Nota van Antwoord – Deel II specifieke beantwoording - bijlage Tracébesluit A27/A12 Ring Utrecht

Leeswijzer voor Bijlage I van de Nota van Antwoord Deel II

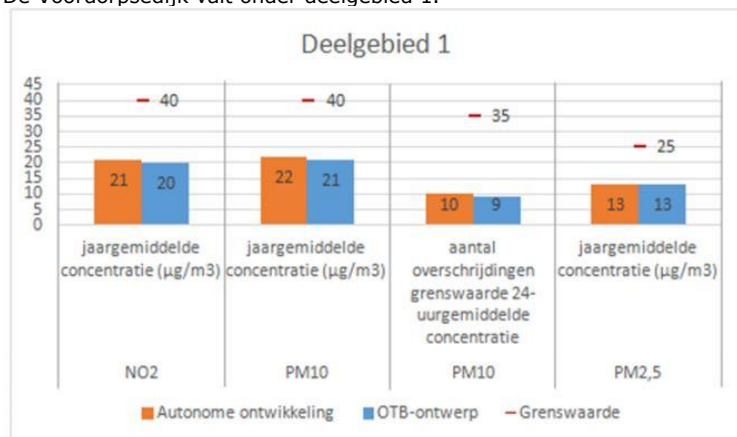
2	<p>Inzake de werkzaamheden: zonder een omschrijving van maatregelen om geluidsoverlast tijdens de bouw te voorkomen is het ontwerp-tracébesluit niet compleet. Ik ga er dan ook vanuit dat het plan op dit punt wordt aangepast.</p> <p>Ik vrees als gevolg van de uitbreiding van de A27 met extra rijstroken voor een hogere geluidbelasting ter plaatse van mijn woning. Deze vrees wordt versterkt doordat het huidige geluidsscherm langs de A27 ter hoogte van zijn woning zal worden verwijderd en hier niets voor terug komt.</p> <p>Uit bijlage 9e deelrapport specifiek, Rekenresultaten gemeente Utrecht, behorende bij het</p>	<p>Zie voor beantwoording van uw reactie het algemeen deel van de Nota van Antwoord, paragraaf 2.11 Aanbestedings- en uitvoeringsfase (hinder tijdens de uitvoering).</p> <p>In het algemene deel van de Nota van Antwoord, paragraaf 2.5 Geluid, wordt nader ingegaan op de verwerking van de opmerking uit de zienswijze die betrekking heeft op de locatie Zwarte Woud.</p> <p>Tijdens en voorafgaand aan de realisatiefase worden betrokken bewoners door Rijkswaterstaat en (uiteindelijk ook) de aannemer geïnformeerd over de werkzaamheden, de bouwfasering en de gevolgen voor hun woonomgeving. Via de projectwebsite, nieuwsbrieven, en berichten in (lokale) media zal met regelmaat informatie over de voortgang van de bouw worden aangeboden. Ook worden mogelijk informatiebijeenkomsten op locatie georganiseerd, waarbij zorgen of specifieke wensen door bewoners en nadere belanghebbenden kunnen worden geuit. Waar mogelijk zal</p>

<p>Akoestisch onderzoek OTB/MER 2e fase Ring Utrecht, maak ik op dat de geluidbelasting op mijn woning met 2 dB toeneemt en na maatregelen zou afnemen met 2 dB. Daarbij is de westelijke gevel beschouwd. Deze gevel is echter niet maatgevend; dat is de oostelijke gevel van de woning aan Zwarte Woud 99. Verder valt op dat voor Zwarte Woud 99 een meethoogte van 1,5 m wordt aangehouden; deze meethoogte is niet representatief.</p> <p>Ik vrees dan ook dat de geluidbelasting op de gevel van mijn woning wordt onderschat. Te meer daar tussen mijn woning en de A27 geen bebouwing is gelegen dat het geluid als gevolg van het wegverkeer kan dempen. Er liggen bedrijven langs de A27, maar precies tussen mijn woning en de A27 is een 'lege ruimte'.</p> <p>Nu straks ook nog de daar gerealiseerde geluidschermen worden verwijderd, kan het mijns inziens niet anders zijn dan dat de geluidbelasting op de gevel van mijn woning toeneemt. Overigens was het in een eerdere fase van het project nog wel de bedoeling dat een geluidscherm werd gerealiseerd.</p> <p>Uit tabel 5-17 van het deelrapport geluid blijkt dat het plaatsen van een doelmatig geluidscherm L een extra geluidreductie oplevert van 11 dB. Dit tegen een meerprijs van 3%. Als alleen een geluidscherm wordt gerealiseerd ter hoogte van mijn woning (bij de 'lege ruimte'), zullen de kosten lager uitvallen en komt de gewenste geluidreductie tot stand.</p> <p>Ik verzoek in deze zienswijze dan ook nadrukkelijk aandacht voor de geluidbelasting op de gevel van mijn woning. Ook verzoek ik ter hoogte van mijn woning een geluidscherm te plaatsen om zo de 'lege ruimte' af te sluiten en de geluidbelasting zo laag mogelijk te krijgen.</p> <p>Een geluidscherm daar heeft bovendien als voordeel dat er geen direct zicht op de A27 ontstaat. Ik wens niet direct uit te kijken op dit asfalt.</p> <p>Ik ga ervan uit dat het voorgaande op zorgvuldige wijze wordt betrokken bij de verdere besluitvorming en word graag op de hoogte gehouden in het verdere proces.</p>	<p>daarop worden ingespeeld. Betrokkenen kunnen daarnaast met vragen gebruik maken van de 0800-8002 informatielijn.</p> <p>Naar aanleiding van opmerkingen van de bewoners uit de omgeving van het Zwarte Woud is de ligging van de woningen gecorrigeerd en zijn de geluidbelastingen op uw woning opnieuw bepaald. Uw woning is gelegen op de tweede verdieping en de maatgevende gevel is de oostgevel. De gecorrigeerde geluidbelastingen voor uw woning zijn opgenomen in de Nota van Wijziging bij het tracébesluit. Hierbij is rekening gehouden met de plaatsing van een geluidscherm tussen de bedrijfsgebouwen.</p> <p>De geluidbelasting bij uw woning bedraagt met het project Ring Utrecht maximaal 54 dB, dat is gelijk aan de geluidbelasting die is toegestaan op basis van de huidige geluidproductieplafonds. Het scherm bij Lunetten wordt volgens het landschapsplan uitgevoerd als een scherm met een groene uitstraling. Dit betekent dat het scherm niet transparant is en u dus niet uitkijkt op asfalt.</p>

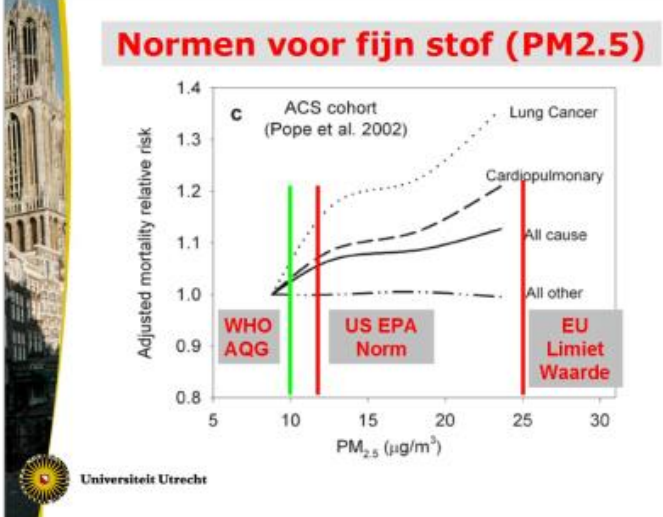
13	<p>Het ontwerp-principe van een steeds hogere geluidsmuur (12 meter, gelijk aan een flat van vijf verdiepingen) om de toename van meer geluid door meer verkeer te kunnen weerstaan is sterk verouderd en stamt uit de vorige eeuw. Eigentijdse, duurzame en toekomstgerichte alternatieven in de vorm van geheel of deels overkapte inpassing van de weg komen in de plannen niet voor, net zo min als de toepassing van andere innovatieve oplossingen. Mij is bekend dat ideeën hiervoor tijdens de inspraakperiode wel degelijk zijn voorgelegd aan Rijkswaterstaat, maar er is onvoldoende onderzocht of zo'n oplossing ingepast kan worden in het ontwerp. Een overkapping gecombineerd met elektriciteit opwekkende planten, windturbines en</p>	<p>De geluidschermen hebben als primaire doel het beperken van de geluidbelasting. Daarnaast is er sprake van een afweging tussen verschillende ambities: een groene uitstraling, een bijzondere uitstraling op specifieke locaties, opwekken zonne-energie, transparantie. In het tracébesluit is een passage opgenomen die het mogelijk maakt in de toekomst zonnepanelen op de geluidsschermen te plaatsen, mits dit geen gevolgen heeft voor de akoestische kwaliteit daarvan.</p> <p>Uit de afweging van de doelmatige maatregelen is gebleken dat met 'gewone' geluidschermen de benodigde reductie kan worden bereikt. Geluidschermen met een hoogte van 12 meter zijn niet extreem hoog en technisch goed realiseerbaar.</p>

Figuur 5.33: Deelgebied 1: Maximale jaargemiddelde concentratie NO₂, PM₁₀, PM_{2,5} (µg/m³) en het maximale aantal overschrijdingen van de grenswaarde van de 24-uurgemiddelde concentratie PM₁₀

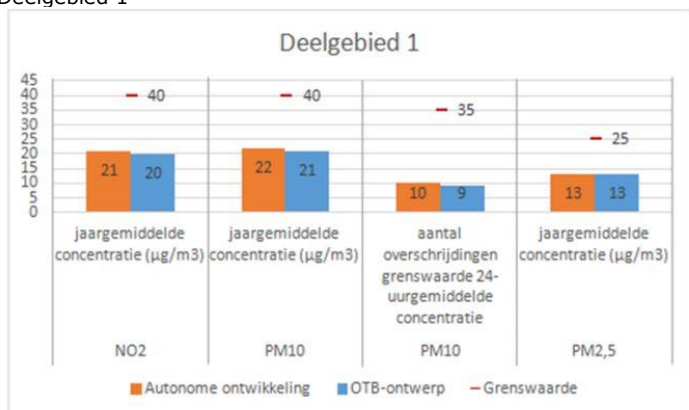
3	<p>Luchtkwaliteit</p> <p>De beoordeling van luchtkwaliteit valt uiteen in de beoordeling van (ultra) fijnstof (PM 2,5 en PM 10) en van stikstofdioxide (NO2). Voor de beoordeling van de luchtkwaliteit kan gekeken worden naar het overschrijden van grensnormen en er kan gekeken worden naar de verandering van luchtkwaliteit. Daarnaast kan er gekeken worden naar de beoordeling van de luchtkwaliteit voor het gehele Ontwerp Tracé of er kan gekeken worden naar de verschillende locaties in het Ontwerp Tracé.</p> <p>Voor deze zienswijze hebben wij gekeken naar de verandering van de luchtkwaliteit voor de Voordorpsedijk te Groenekan. Voor een beschrijving van de luchtkwaliteit in het OTB-ontwerp is gebruik gemaakt van de rekenresultaten van de modelberekeningen voor het toetsjaar 2030.</p>	<p>Zie voor beantwoording van uw reactie het algemeen deel van de Nota van Antwoord, paragraaf 2.6 Luchtkwaliteit.</p> <p>In de emissiefactoren voor fijn stof is de bijdrage van slijtage van banden en remmen meegenomen. Deze bron is derhalve in de berekeningen meegenomen.</p>

Het MER deelrapport luchtkwaliteit beschrijft de luchtkwaliteit in de omgeving van het project Ring Utrecht in de huidige situatie, autonome ontwikkeling en het OTB-ontwerp.
De Voordorpsedijk valt onder deelgebied 1.
Deelgebied 1

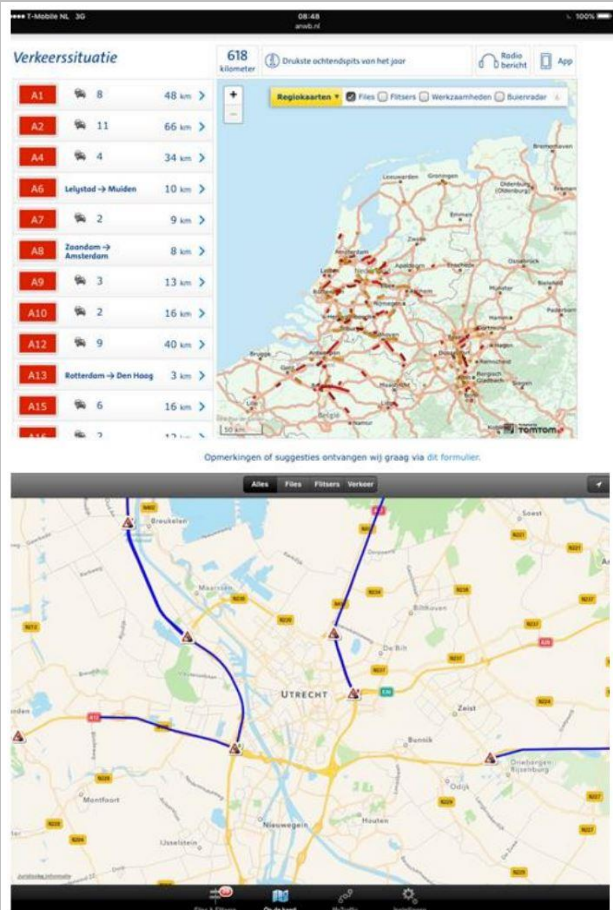
Knelpunten in overvloed. Maar geen files bij Amelisweerd, terwijl bv. de 10 baans A2 enorme vertragingen oploopt. Het beeld dat de knelpunten elders liggen wordt bevestigd door Filetop 50 [1], waarin Amelisweerd niet als bijzonder knelpunt voorkomt. Asphalt werkt niet, is onrendabel. Dat wordt bevestigd door het CBP en PBL[2]. RWS dient te onomstotelijk en wetenschappelijk te bewijzen dat de OTB zoals voorgelegd een maatschappelijke baat heeft, en de diverse onderzoeken in haar ontwerpen te verwerken. Ik verzoek de regering haar standpunt: "geen A27 als de MKBA onrendabel" gestalte te doen en het project terug te trekken

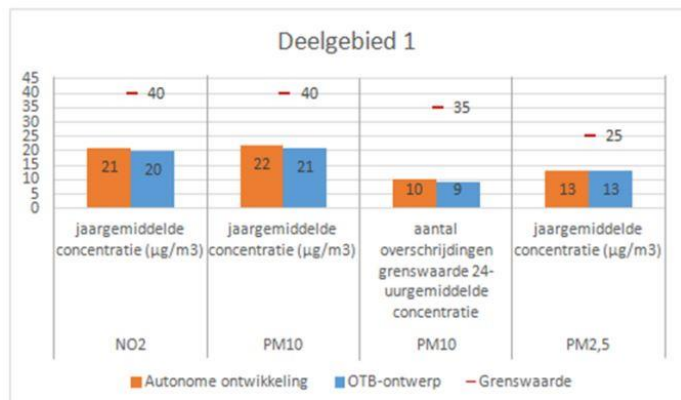
ZWE-00504	2	Geluid. Voor projecten zoals de Ring Utrecht fungeert de Wet Milieubeheer als het wettelijk kader om de geluidssituatie te beoordelen en een afweging te maken of geluid beperkende maatregelen doelmatig zijn. In het gedetailleerde onderzoek zijn alle geluidgevoelige objecten (woningen en andere in de Wet Milieubeheer benoemde geluidgevoelige objecten) betrokken, die in de toekomstige situatie een geluidbelasting hebben die hoger is dan de wettelijke voorkeurswaarde van 50 dB. Voor deze geluidgevoelige objecten is onderzocht of de wettelijke toetswaarde wordt overschreden in de situatie na uitvoering van het project in het jaar 2036. Uit de verschillende rapportages met betrekking tot het Ontwerp-Tracébesluit en het bijbehorende "MER Deelrapport Geluid - Hoofdrapport" en "Deelrapport Geluid -Specifiek" blijkt dat ook met een geluidscherm ter hoogte van de Voordorpsdijk met een hoogte van 3 meter en een lengte van 300 meter er een toename in geluid ontstaat. Voor 21 woningen aan de Voordorpsdijk, moet er	In het algemene deel van de Nota van Antwoord, hoofdstuk Geluid, wordt nader ingegaan op de vraag waarom geluidbelastingen worden berekend en niet worden gemeten. In de paragraaf 2.5 Geluid van de Nota van Antwoord wordt nader ingegaan op de verwerking van de opmerking uit de zienswijze die betrekking heeft op het gebied rond de Voordorpsdijk.

na het onherroepelijk worden van het Tracébesluit aanvullend worden onderzocht of de wettelijke binnenwaarde in de toekomst zal worden overschreden als gevolg van de uitvoering van het project. Uit het in de bijlage opgenomen overzicht spreekt een bepaalde nauwkeurigheid. Echter voor zowel de uitgangssituatie als de situatie in 2036 wordt uitgegaan van berekeningen en aannames. Om een goede vergelijking tussen de huidige situatie en de situatie na realisatie van het project mogelijk te maken wil cliënt dat er een nul-meting wordt uitgevoerd

Figuur 5.33: Deelgebied 1: Maximale jaargemiddelde concentratie NO₂, PM₁₀, PM_{2,5} (µg/m³) en het maximale aantal overschrijdingen van de grenswaarde van de 24-uurgemiddelde concentratie PM₁₀

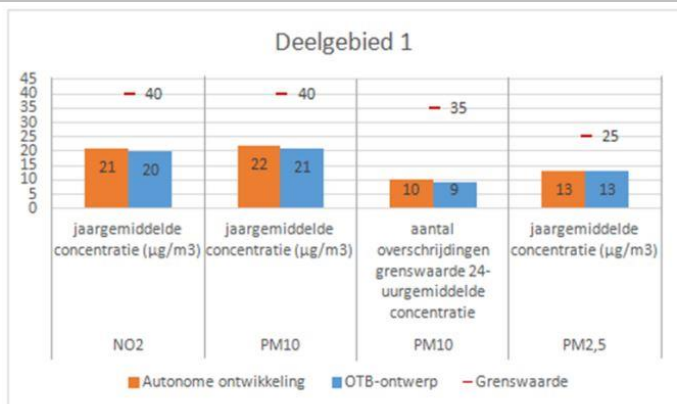
<p>6 Luchtkwaliteit</p> <p>De beoordeling van luchtkwaliteit valt uiteen in de beoordeling van (ultra) fijnstof (PM 2,5 en PM 10) en van stikstofdioxide (NO₂). Voor de beoordeling van de luchtkwaliteit kan gerefereerd worden naar het overschrijden van grensnormen en er kan gerefereerd worden naar de verandering van luchtkwaliteit. Daarnaast kan er gekeken worden naar de beoordeling van de luchtkwaliteit voor het gehele Ontwerp Tracé of er kan gekeken worden naar de verschillende locaties in het Ontwerp Tracé.</p> <p>Voor deze zienswijze hebben wij gekeken naar de verandering van de luchtkwaliteit voor de Voordorpsedijk te Groenekan. Voor een beschrijving van de luchtkwaliteit in het OTB-ontwerp is gebruik gemaakt van de rekenresultaten van de modelberekeningen voor het toetsjaar 2030.</p> <p>Het MER deelrapport luchtkwaliteit beschrijft de luchtkwaliteit in de omgeving van het project Ring Utrecht in de huidige situatie, autonome ontwikkeling en het OTB-ontwerp.</p> <p>De Voordorpsedijk valt onder deelgebied 1.</p>	<p>Zie voor beantwoording van uw reactie het algemeen deel van de Nota van Antwoord, paragraaf 2.6 Luchtkwaliteit.</p>

Uit deze tabel lijkt het OTB-ontwerp een kleine verbetering te zijn ten opzichte van de berekende autonome ontwikkeling. Dit is echter in tegenspraak met de verschillende conclusies die wij verder in het rapport gevonden hebben.
